対策箇所説明図

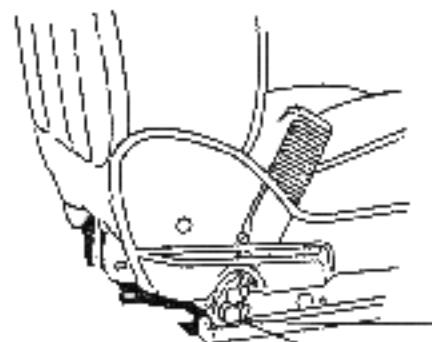
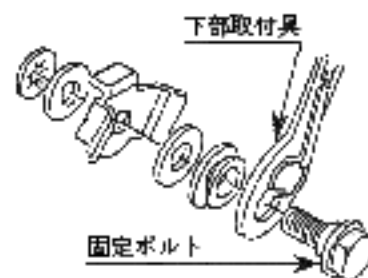
矢視図

欠陥発生箇所

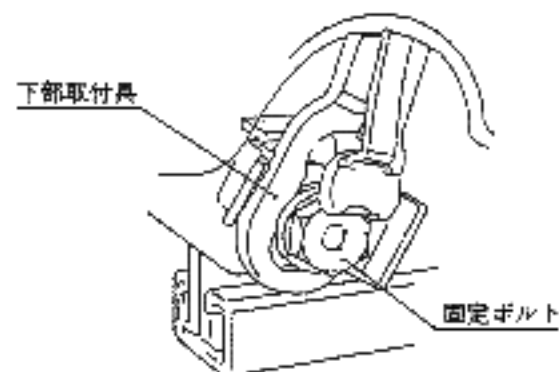
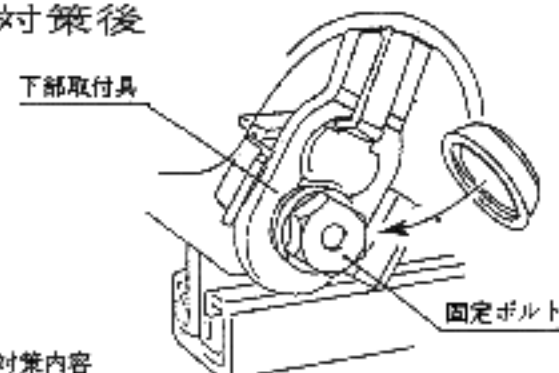
前席三点式シートベルトの下部取付部が正しく組付けられていないため、当該シートベルトが外れるおそれがある。

対策前

対策後

全車両、シートベルトの下部取付具の組付け状態を点検し、当該取付具が正しく組付けられていないものは修正する。また、全車両、固定ボルトに樹脂製のキャップを取り付ける。
